<b>Title - Sujet</b> Remp. système alarme-incendie	
<b>Solicitation No. - N° de l'invitation</b> EP067-133136/A	<b>Amendment No. - N° modif.</b> 002
<b>Client Reference No. - N° de référence du client</b> 20133136	<b>Date</b> 2013-04-04
<b>GETS Reference No. - N° de référence de SEAG</b> PW-\$\$\$FG-355-62441	
<b>File No. - N° de dossier</b> fg355.EP067-133136	<b>CCC No./N° CCC - FMS No./N° VME</b>
<b>Solicitation Closes - L'invitation prend fin</b> <b>at - à 02:00 PM</b> <b>on - le 2013-04-17</b>	<b>Time Zone</b> <b>Fuseau horaire</b> Eastern Daylight Saving Time EDT
<b>F.O.B. - F.A.B.</b> <b>Plant-Usine:</b> <input type="checkbox"/> <b>Destination:</b> <input type="checkbox"/> <b>Other-Autre:</b> <input type="checkbox"/>	
<b>Address Enquiries to: - Adresser toutes questions à:</b> D'Aoust, Luc	<b>Buyer Id - Id de l'acheteur</b> fg355
<b>Telephone No. - N° de téléphone</b> (819) 956-6149 ( )	<b>FAX No. - N° de FAX</b> (819) 956-3160

# ADDENDA # 1

Public Works and Government Services Canada Real Property Branch		Travaux publics et services gouvernementaux Canada Direction générale des biens immobiliers	
Contractor to verify all dimensions & conditions on site and immediately noti

Drawing no. CE-03 (E203)		No. du dessin CE-03 (E203)

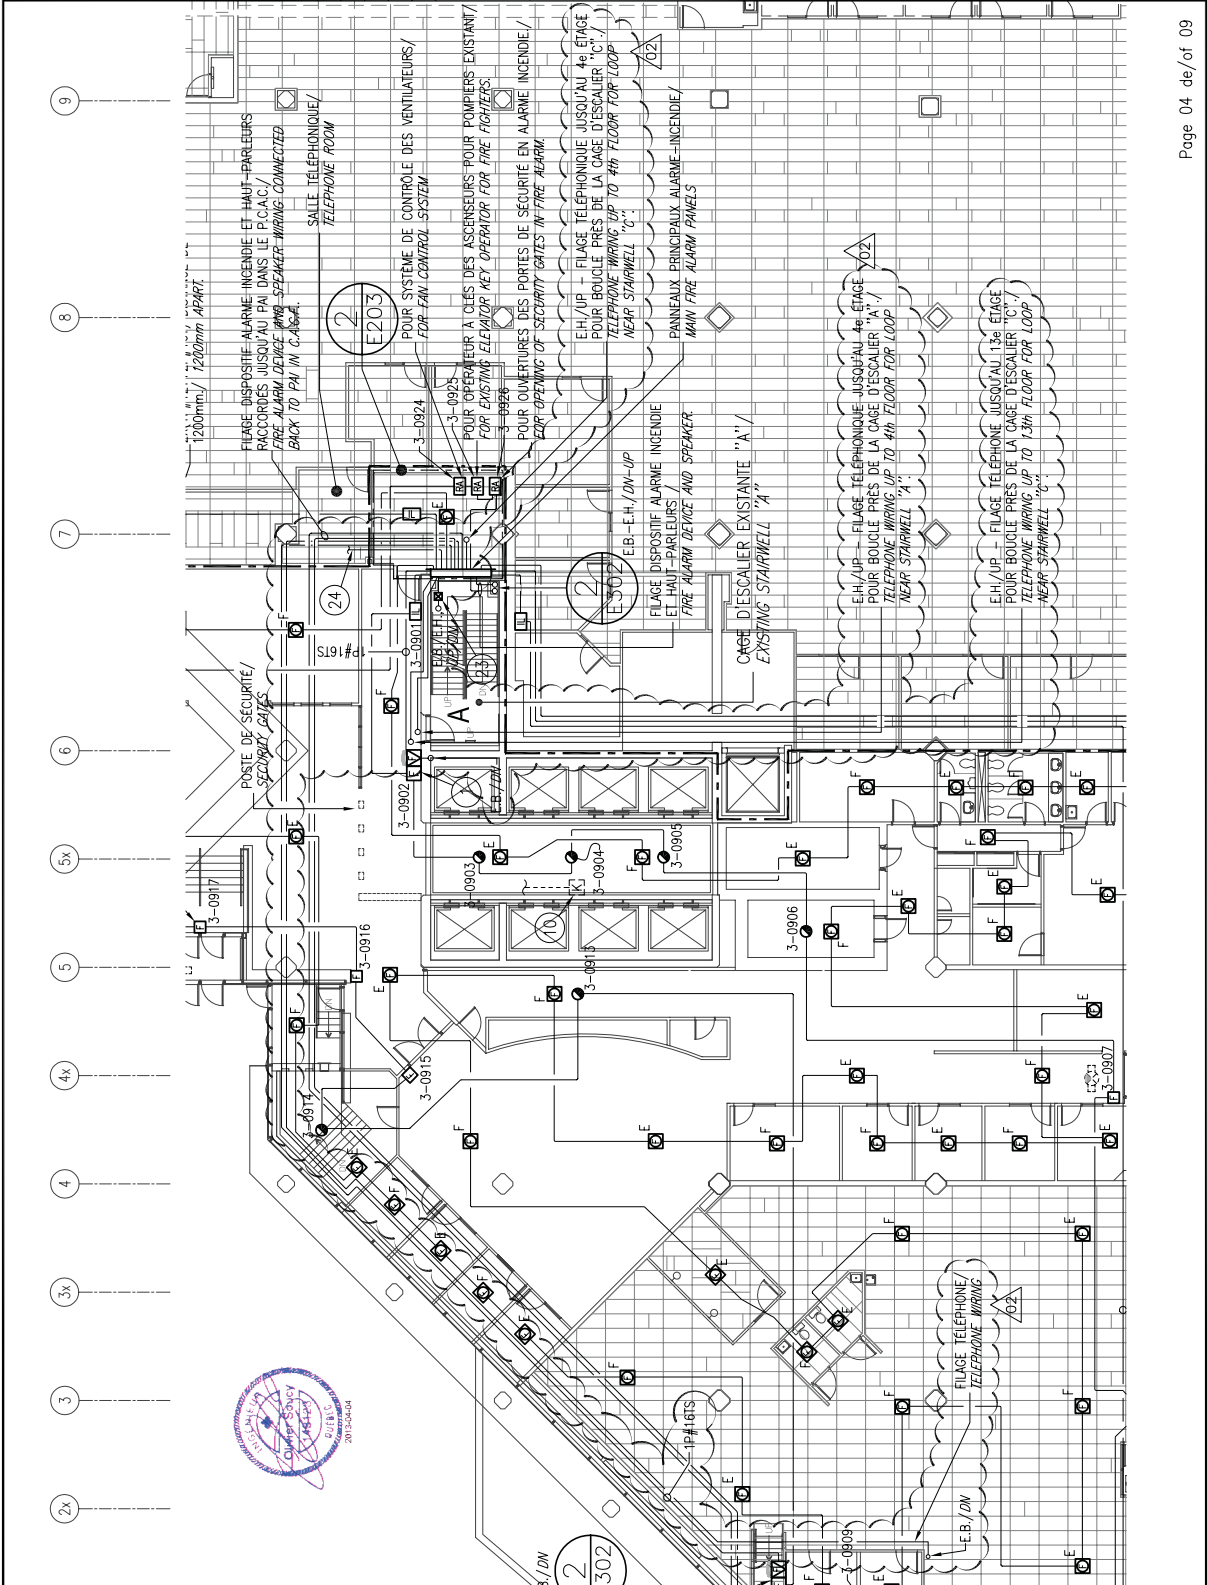
2. Retrait de la note particulière 8.
3. E203 - 3<sup>e</sup> Étage - Alarme Incendie - Nouveau \ **Se référer au croquis CE-03**
  1. Ajustements au filage pour le système de téléphone, en coordination avec le plan E303.
